FUJITSU Integrated System Cloud Ready Blocks

Enterprise モデル (VMware, ブレードタイプ)

ご使用上の留意・注意事項 / ドキュメント修正事項

2017 年 7 月
富士通株式会社

(1) 「3.1 仮想化管理 VM のリストア」の手順 27 以降に手順を追加いたします。

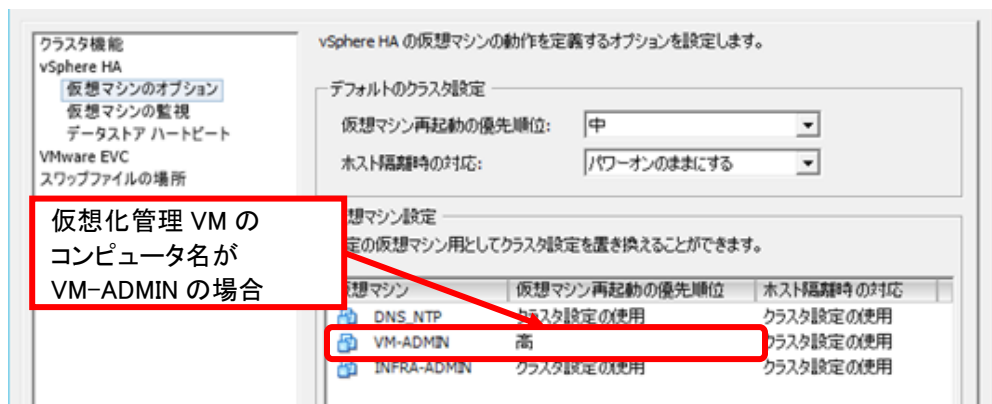
28. インフラ管理 VM へログインします。
29. vSphere Client を起動し、VMware vCenter Server (仮想化管理 VM) へログインします。
30. [表示]メニューより、[インベントリ]-[ホストおよびクラスタ]を選択し、[ホストおよびクラスタ]ビューを表示します。
31. ナビゲーションメニューより、[仮想化管理 VM コンピュータ名]-[Datacenter]を選択します。
32. [Management_Cluster]を選択し、右クリックで表示されるメニューから[設定の編集]を選択します。
33. 左のメニュー一覧より[vSphere HA]-[仮想マシンのオプション]を選択します。
34. [仮想マシン設定]から仮想化管理 VM のコンピュータ名を選択し、[仮想マシン再起動の優先順位]の設定を[クラスタ設定の使用]から[高]に変更します。

「1.2 サーバのシステムからの切り離し・サーバの停止」に以下の流れ図を追加します。

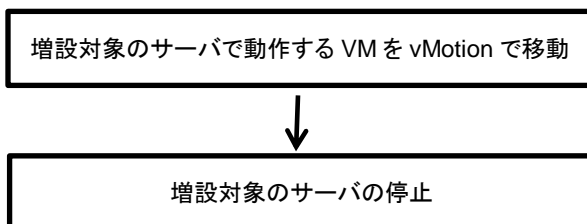
作業は以下の流れで行います。作業の詳細は『利用ガイド』を参照してください。

「1.4 サーバの起動・サーバのシステムへの組込み」に以下の流れ図を追加します。

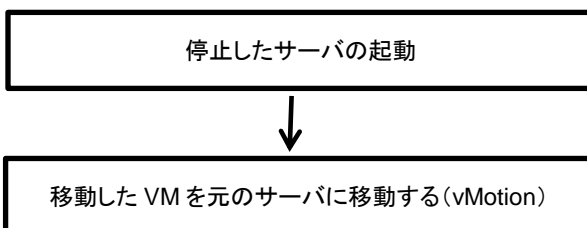
作業は以下の流れで行います。作業の詳細は『利用ガイド』を参照してください。
